核燃料物質使用変更許可申請書の一部補正について

補正の内容及び理由

国立研究開発法人日本原子力研究開発機構
人形峠環境技術センター
核燃料物質使用変更許可申請書

図-23-1 OP-1 主棟の給排気系統図

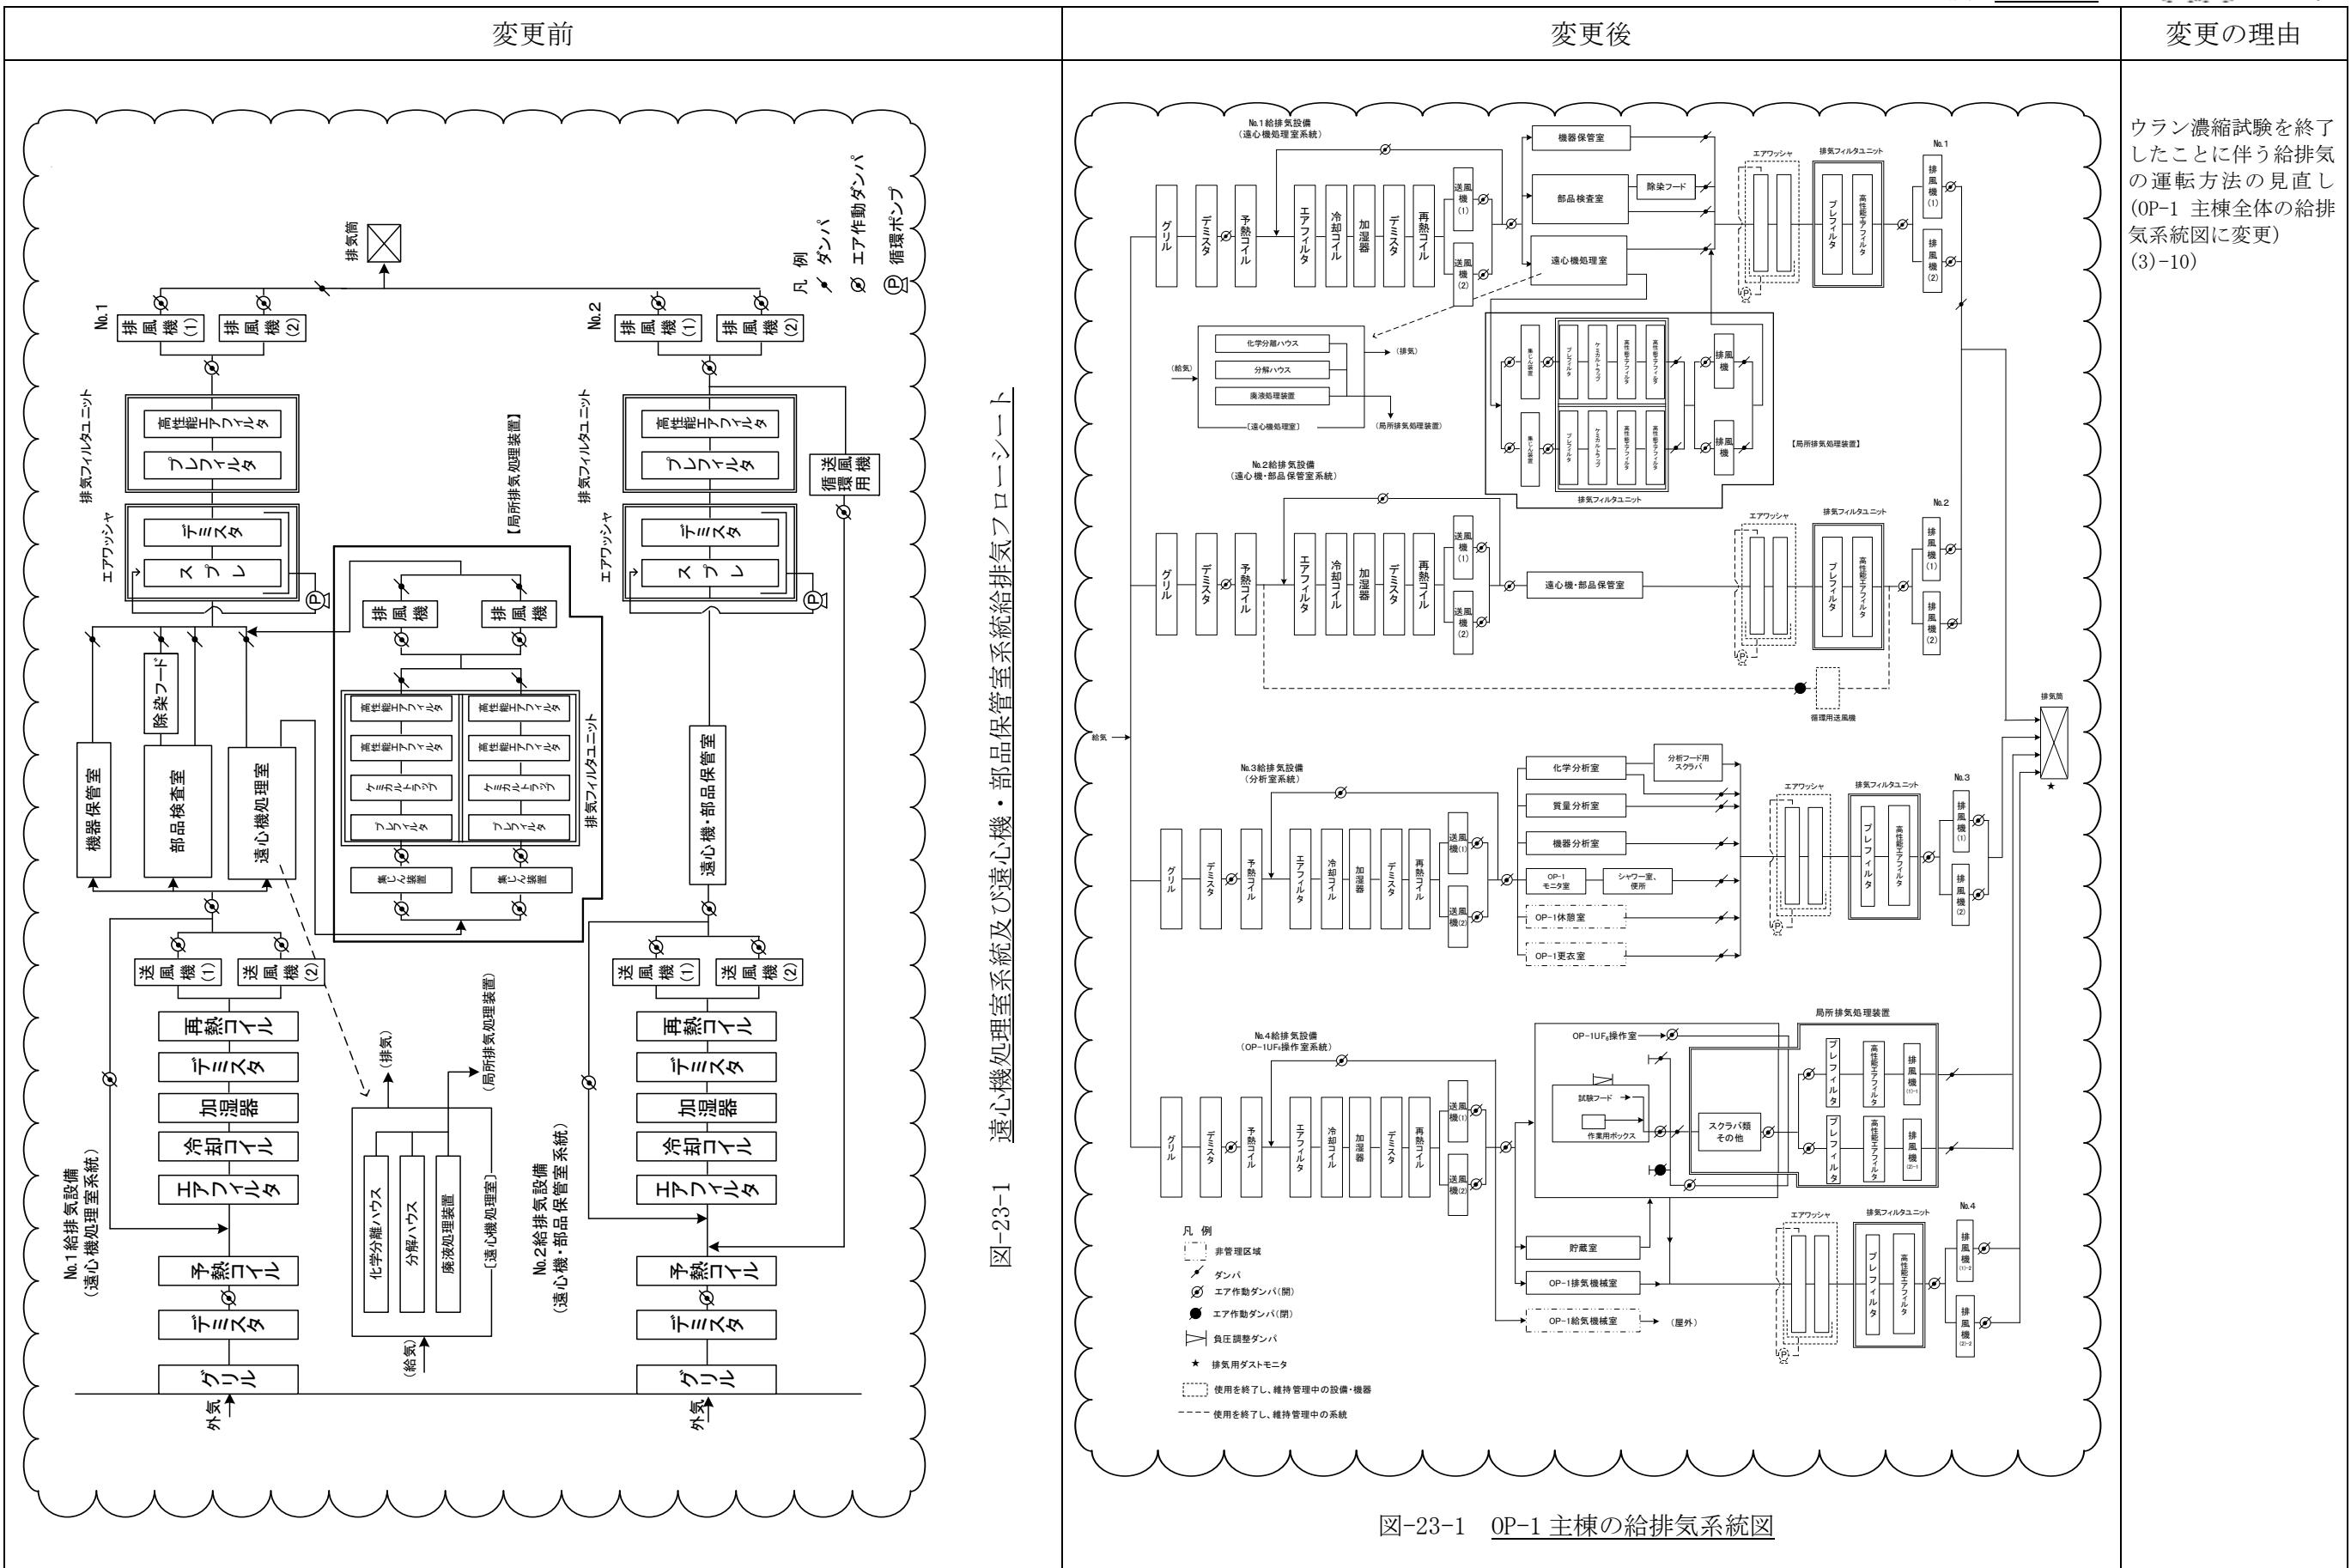
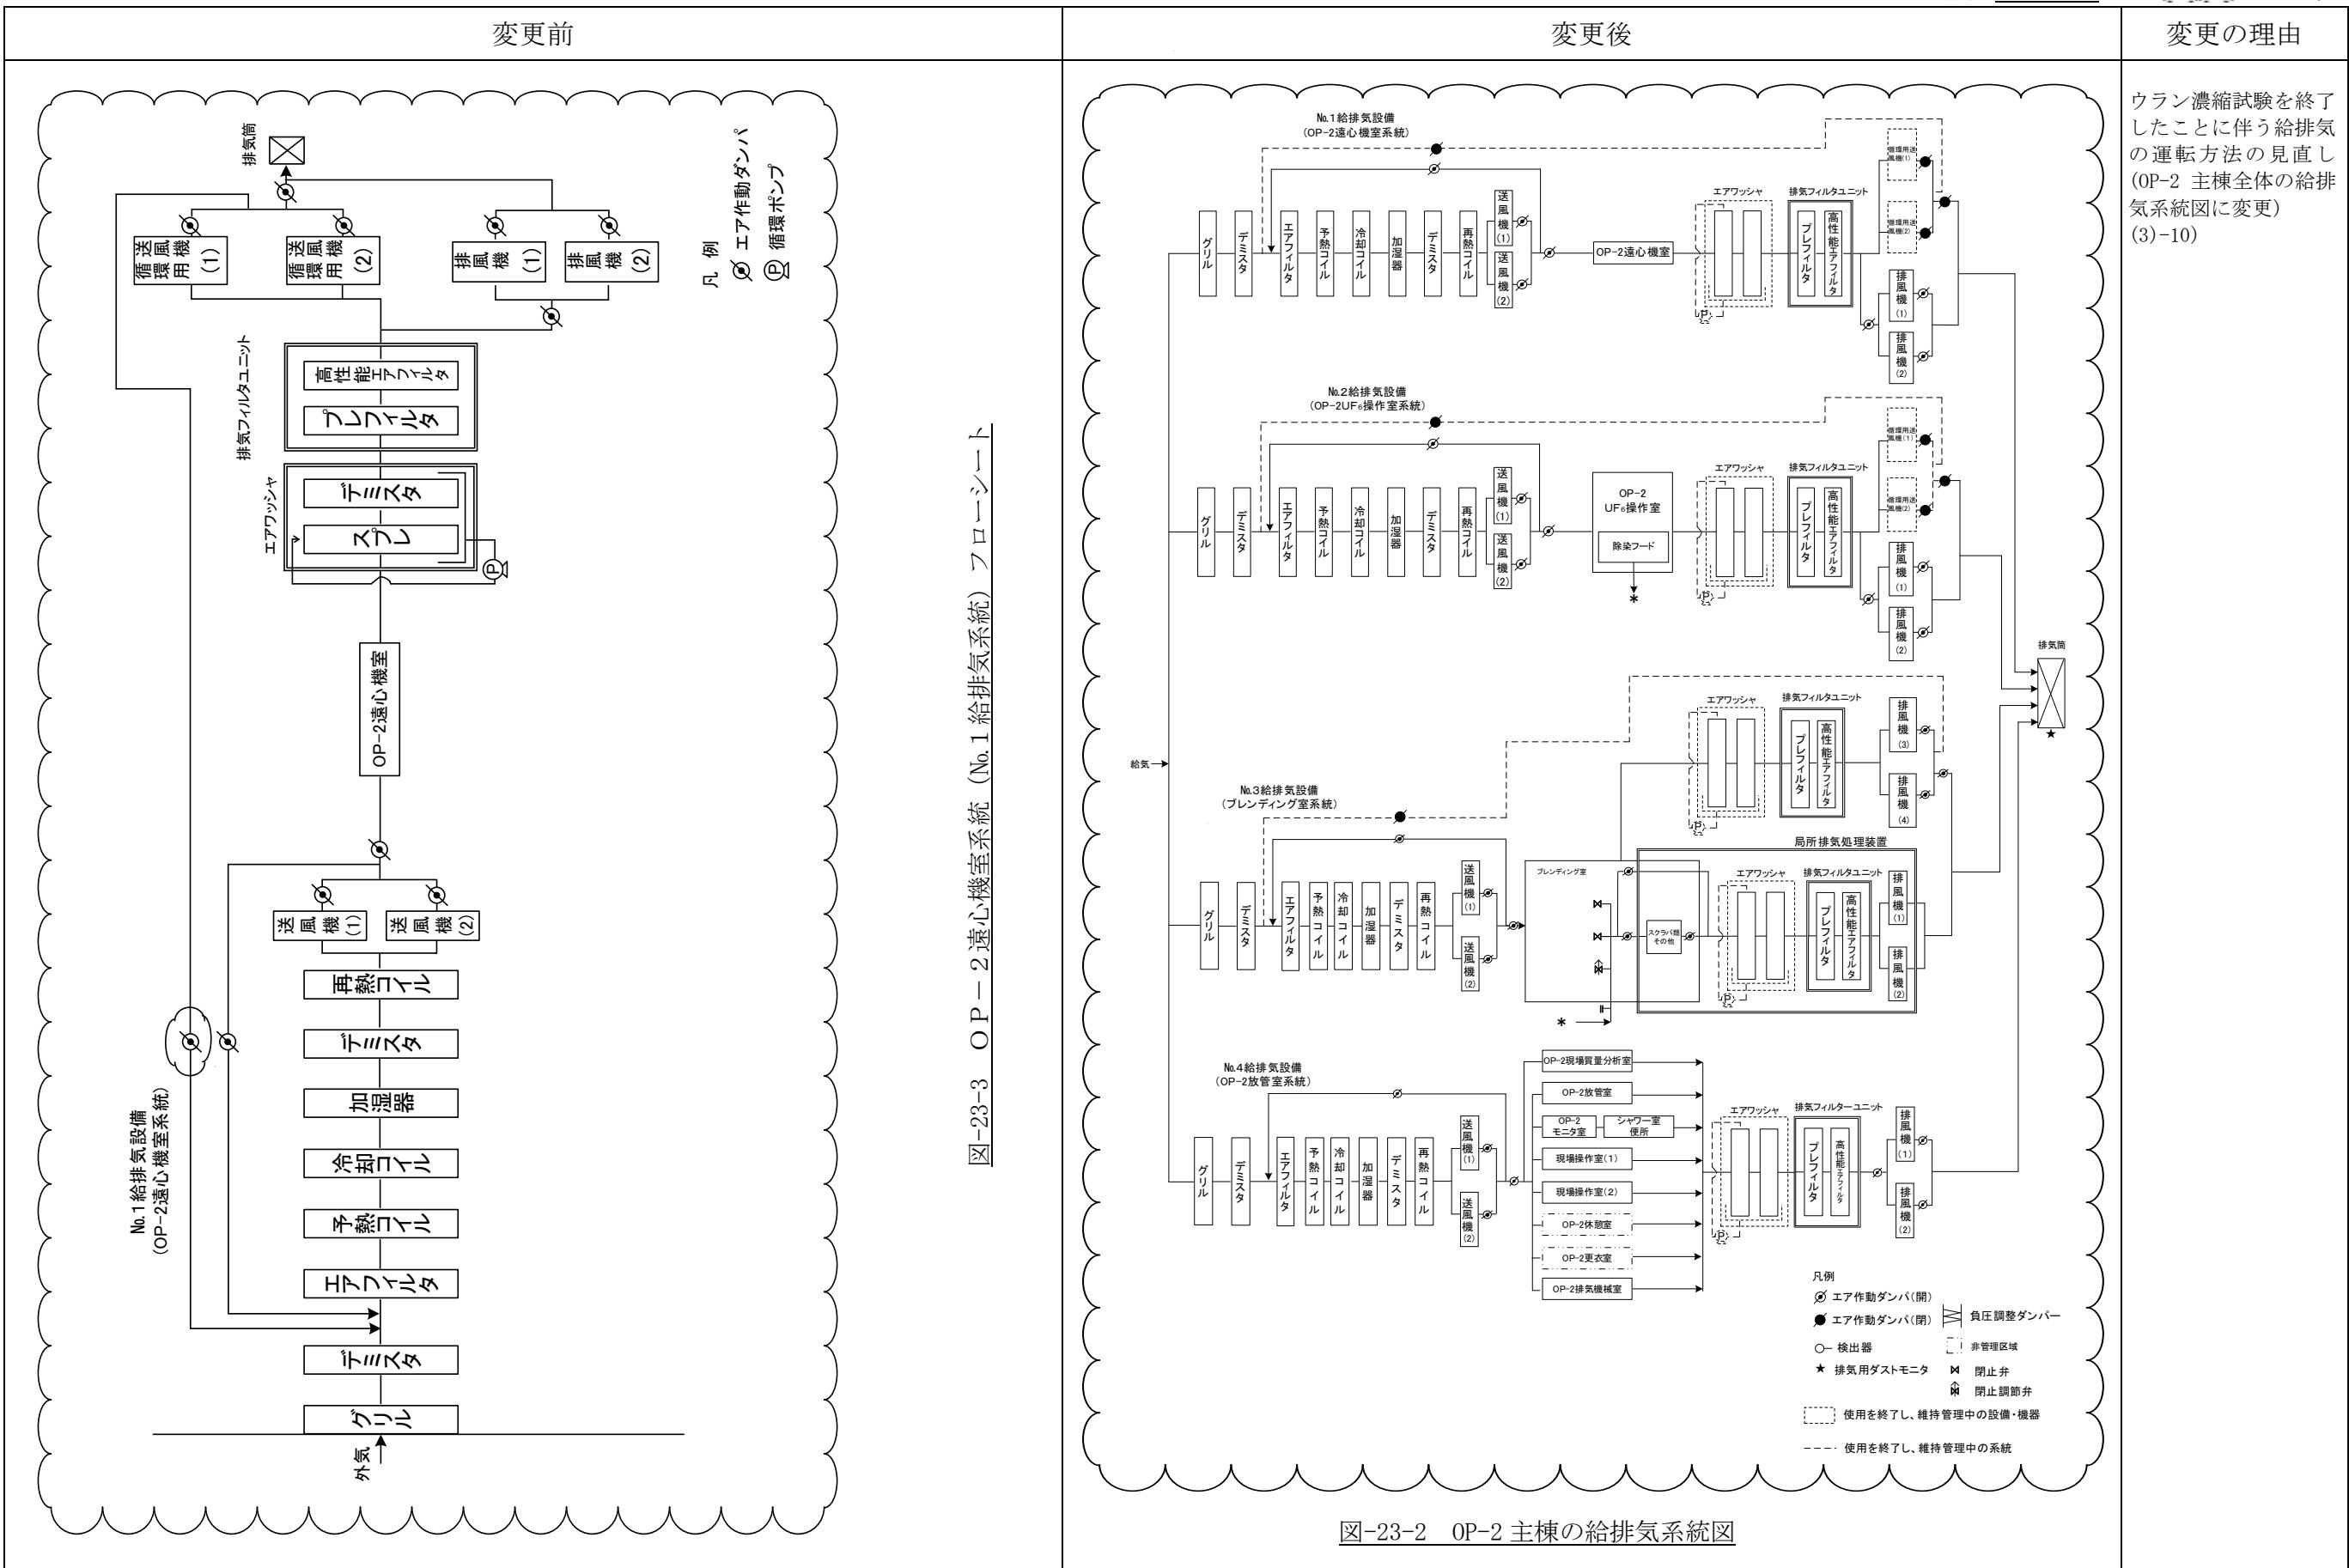
図-23-1 遠心機処理室系流及び遠心機・部品保管室系統給排気フローシート

図-23-5 ブレンディング室系統(No.3給排気系統)フローシート

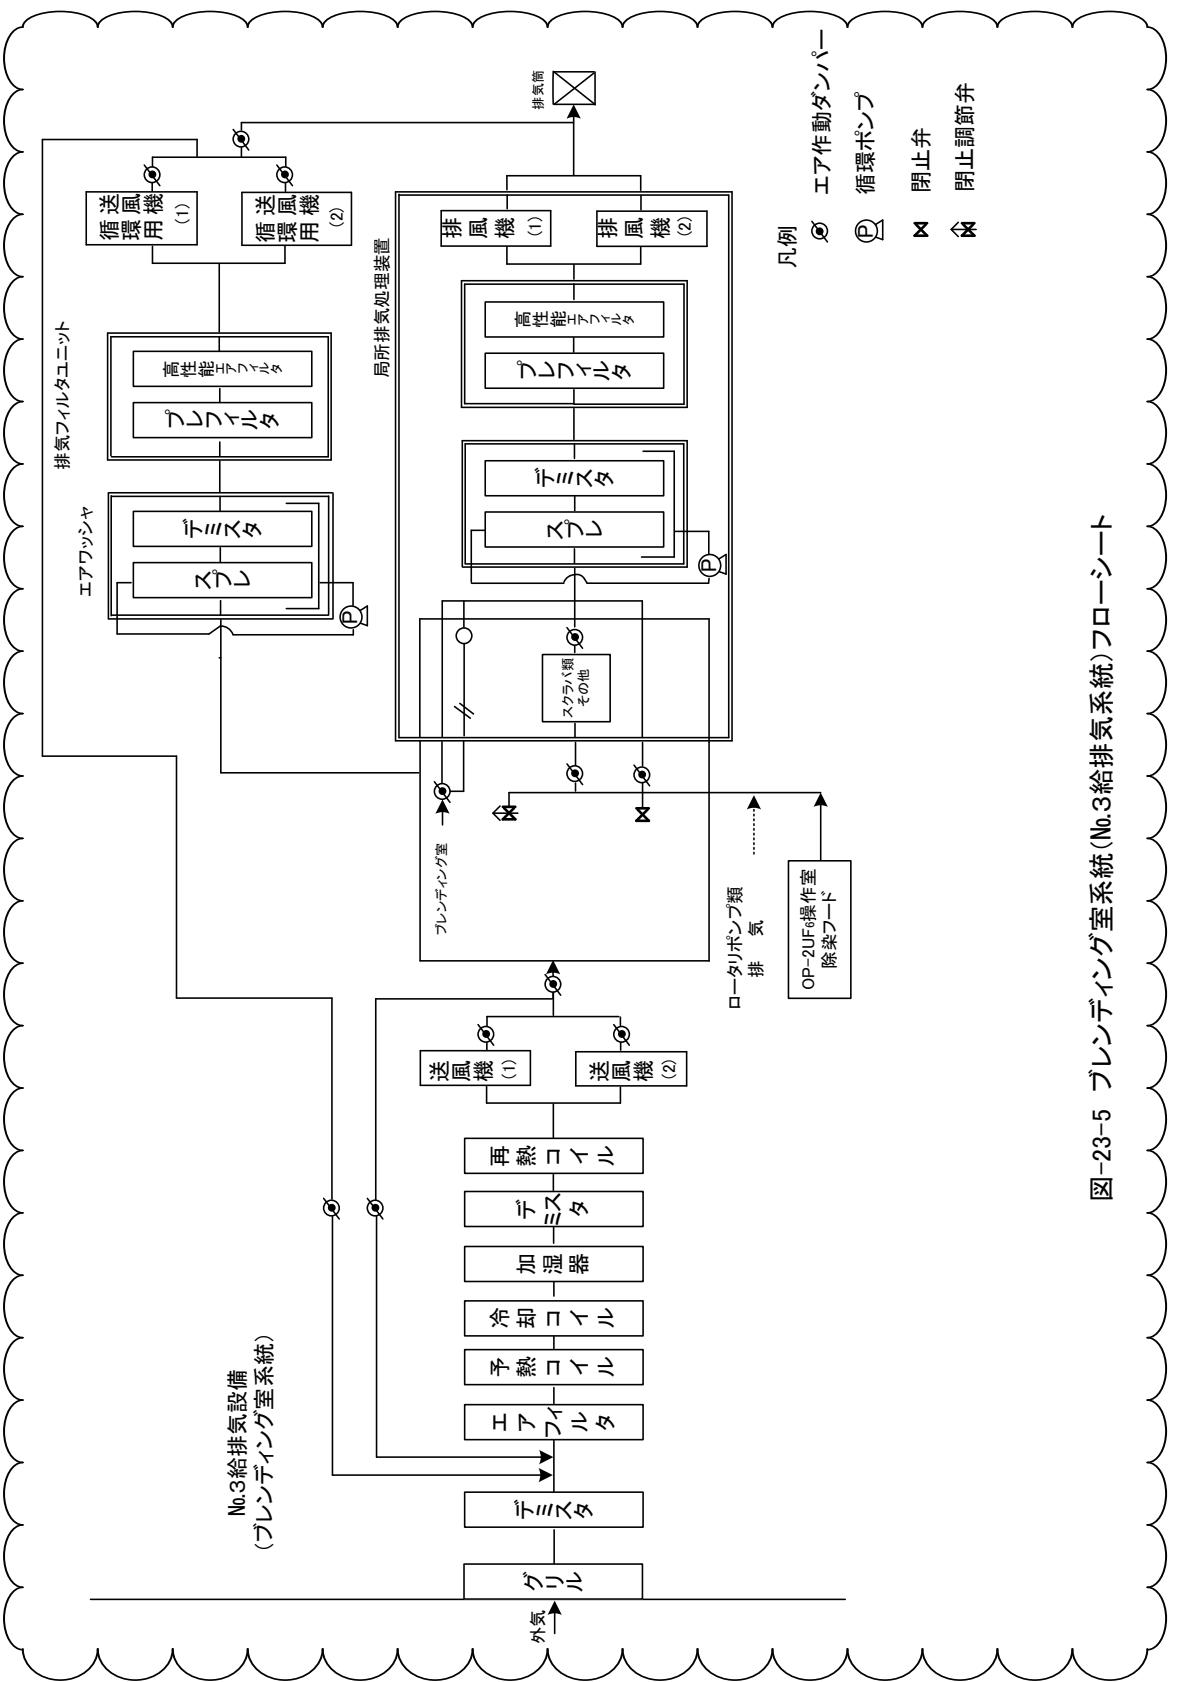
変更前	変更後	変更の理由
 <p>図-23-5 プレンディング室系統(No.3給排気系統)フローシート</p>	(削除)	記載の適正化を図るため(図-23-2に集約したため削除) (3)-14)
